Oggetto: “INTERVENTO DI RIFUNZIONALIZZAZIONE DELL'ASTA DEL TORRENTE SESSERA DALLA CONFLUENZA CON IL FIUME SESIA ALLA FRAZIONE ZUCCARO - PROGETTO DI FATTIBILITÀ TECNICO ED ECONOMICA LOTTO 1” – Pratica 2022-17/VER - Osservazioni del Comitato Tutela Fiumi di Biella.

Il *Comitato Tutela Fiumi* di Biella (CTF), in relazione alla proposta progettuale di cui all'oggetto presenta le seguenti osservazioni:

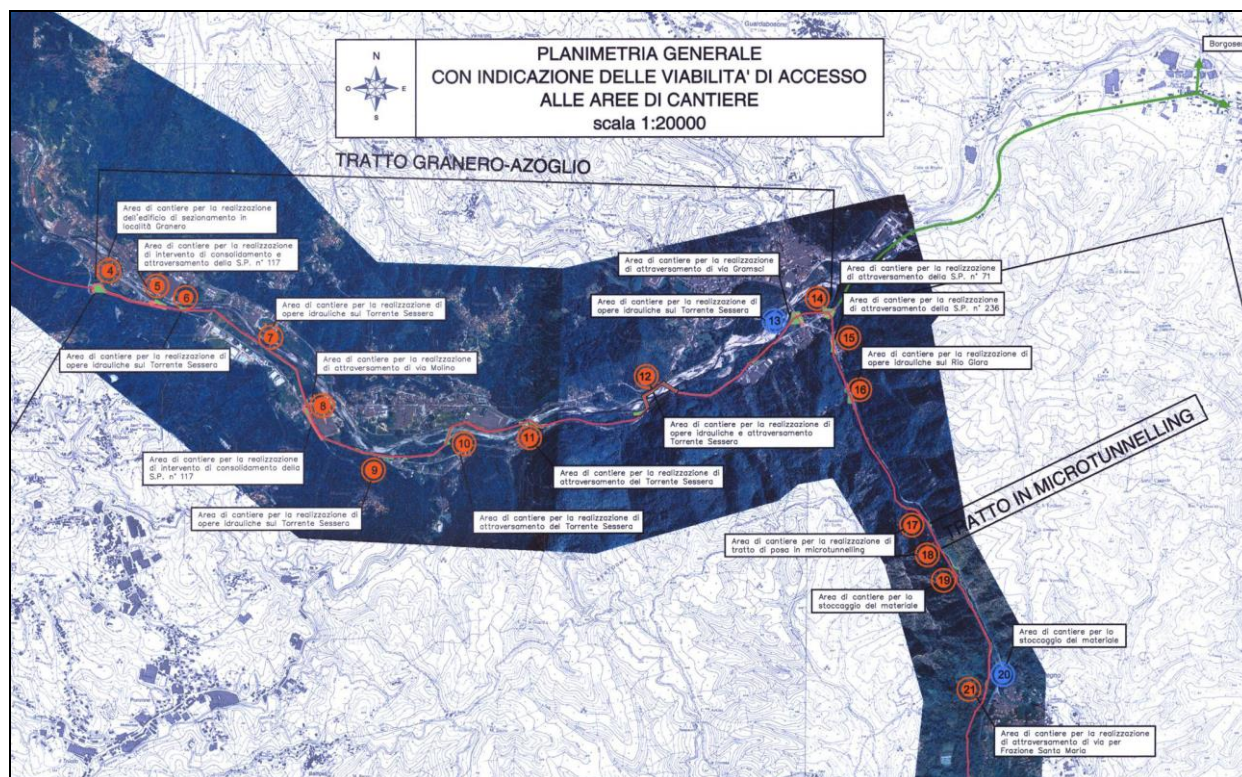
Dall’esame dei cantieri e delle opere per la realizzazione della condotta risultano interventi idraulici sul torrente Sessera ai punti 6-7-9-13 della seguente cartografia; sono inoltre previsti ben tre attraversamenti in alveo del torrente Sessera (ai punti 10, 11 e 12 della stessa cartografia)

Il Proponente avrebbe dovuto evidenziare eventuali situazioni di sovrapposizione e conflitto. I tre attraversamenti incrementano di fatto le pressioni sul corpo idrico, implicano la realizzazione di difese spondali, ecc., tutte opere dimensionate con dati di portata TR 20, 100 e 200 inferiori a quelli ora presi in esame.
